Modulo per la presentazione delle osservazioni per i piani/programmi/progetti sottoposti a procedimenti di valutazione ambientale di competenza statale

ID: Codice procedura (ID_VIP/ID_MATTM): 12691

“Progetto di un impianto eolico denominato “Pitigliano” ubicato nei comuni di Pitigliano (GR) e Sorano (GR) costituito da 20 (venti) aerogeneratori di potenza nominale 7,0 MW per un totale di 140,0 MW con relative opere connesse ed infrastrutture indispensabili”

IMMAGINE n 5. Mappa eolici elaborata dall'Associazione Amici della Terra. La mappa evidenzia il cumulo degli impianti tra Lazio e Toscana.

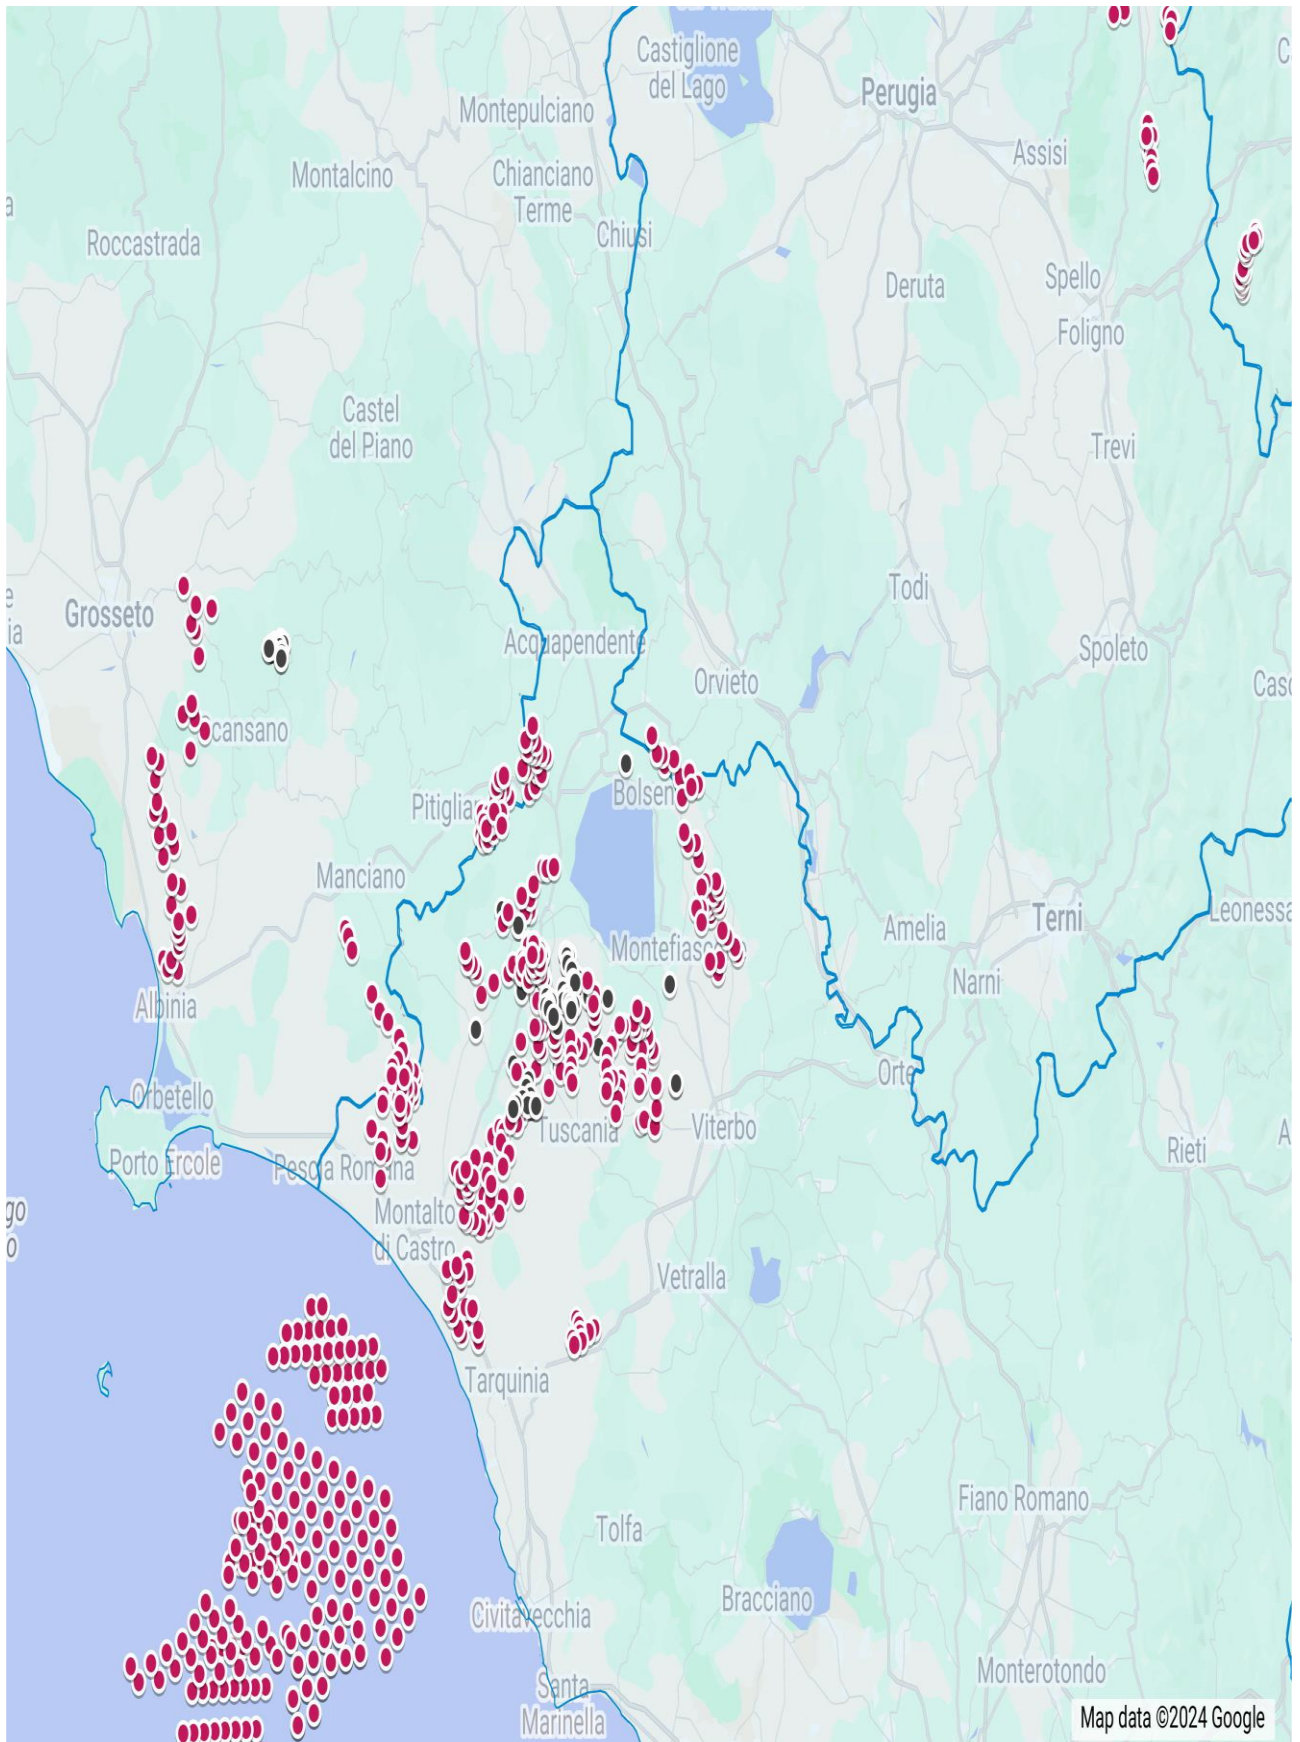
Riguardo al cumulo degli impianti FER, le mappe prodotte dalla proponente riguardano, come già evidenziato, soltanto una parte molto piccola degli impianti FER dell'area intermedia e vasta e in particolare di quelli eolici che contribuiscono a creare un notevole cumulo e la saturazione del territorio tosco laziale. Riguardo al cumulo dei soli impianti eolici si riporta la mappa dell'intervisibilità degli impianti eolici elaborata dall'Associazione nazionale “Amici della Terra”.

IMMAGINE n. 5 Mappa prodotta dalla proponente dove si vede che è stato ignorato il vincolo di notevole interesse pubblico ex art. 136 del CBC dell’Orlo della Caldera di Latera. Nelle sue fasce di rispetto ricadrebbero diversi aerogeneratori.

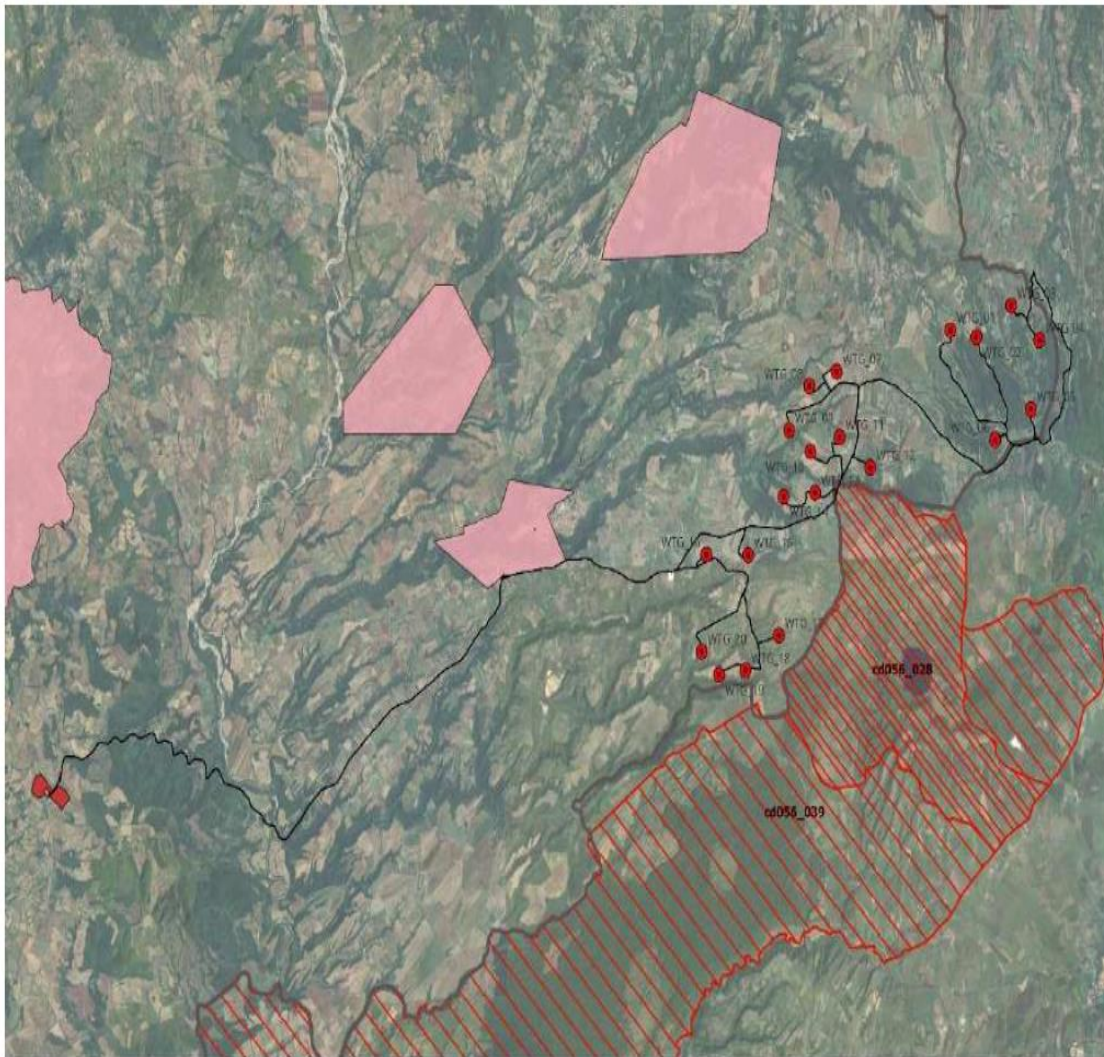
Beni Culturali “*Ambito paesaggistico, geologico e geomorfologico dell’orlo della caldera di Latera ...*” Non vengono nemmeno citati gli impianti eolici in progetto al MASE, il “Rempillo” (6 aerogeneratori) e un altro in verifica amministrativa di 14 aerogeneratori e 72, 6 MW. Ad oggi nei territori di Pitigliano, Sorano e in quello limitrofo potenzialmente potrebbero essere insediati 40 aerogeneratori alti 200 metri e larghi 170. Ma la proponente non cita neanche altri impianti che creerebbero il cumulo e quindi maggiore impatto. Infatti, sul territorio della “Città del Tufo” (Sorano e Pitigliano) impatterebbero anche l’impianto eolico “Montarzo” di Onano con 13 aerogeneratori con le dimensioni ricordate, l’altro eolico industriale nel territorio di Valentano con sette aerogeneratori (stesse dimensioni), gli impianti di Farnese con un minieolico di 3 Torri alte 60 metri già installate in località Poggio del Crognolo e l’impianto eolico industriale “Vallerosa” (7 aerogeneratori alti 200 metri e larghi 158 metri) in procedura VIA presso la Regione Lazio. Inoltre, altri impianti del minieolico già presenti a Valentano, Cellere e Piansano e due progetti eolici industriali con le stesse dimensioni (200 m x 170 m) nel Comune di Ischia di Castro. La valutazione del cumulo non prende neanche in considerazione gli impianti industriali di fotovoltaico e agrivoltaico in progetto a Farnese, Valentano, Ischia di Castro, Cellere. L’impianto geotermico in procedura Via al MASE, progettato nella Caldera di Latera. Quindi è stata effettuata una valutazione del potenziale impatto cumulativo non veritiera a dispetto di quanto affermato dalla proponente che sostiene di aver preso in considerazione uno spazio di 10 km intorno al suo impianto per gli impatti che si creerebbero.

IMMAGINE n. 7 Mappa della intervisibilità degli impianti eolici elaborata dall'Associazione nazionale Amici della Terra. La mappa non è aggiornata comunque rende molo bene dell'enorme impatto visivo creato dal cumulo degli impianti.

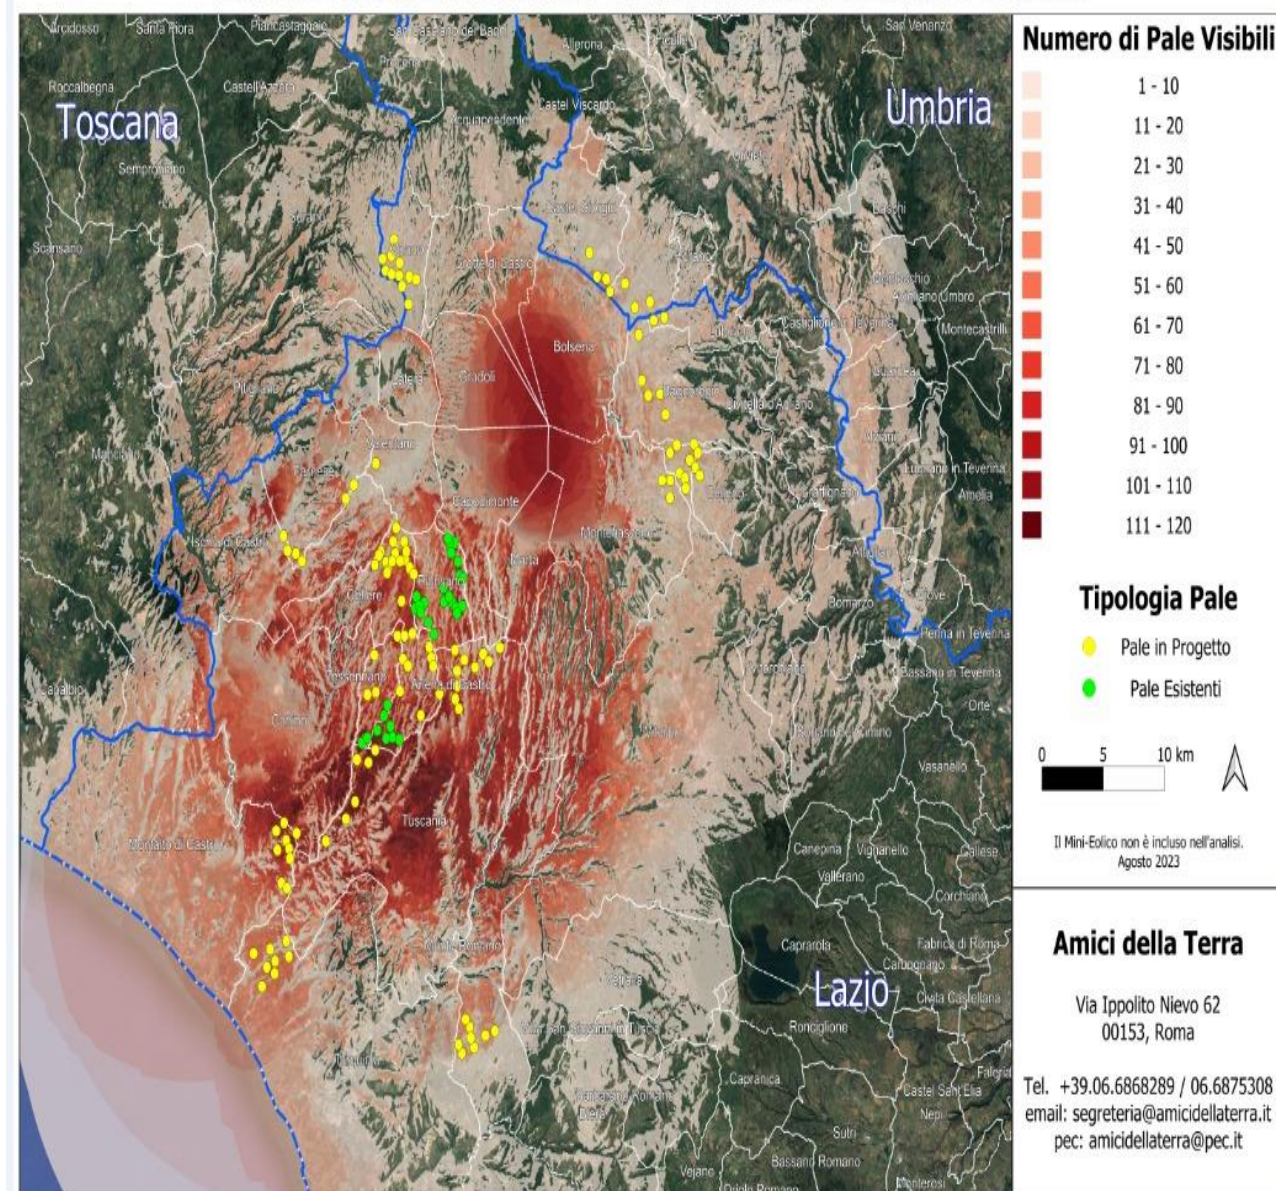
Se agli impianti eolici rappresentati qui sopra che non comprendono sia l'impianto eolico Pitigliano e le altre 14 pale del progetto eolico in verifica amministrativa sempre nel territorio di Pitigliano si aggiungono i migliaia di ettari (7000 fin'ora) di territorio occupato dagli impianti fotovoltaici e agrivoltaici e dalle altre tipologie appare chiaro il numero spropositato degli impianti FER nella bassa toscana e nella Tuscia.
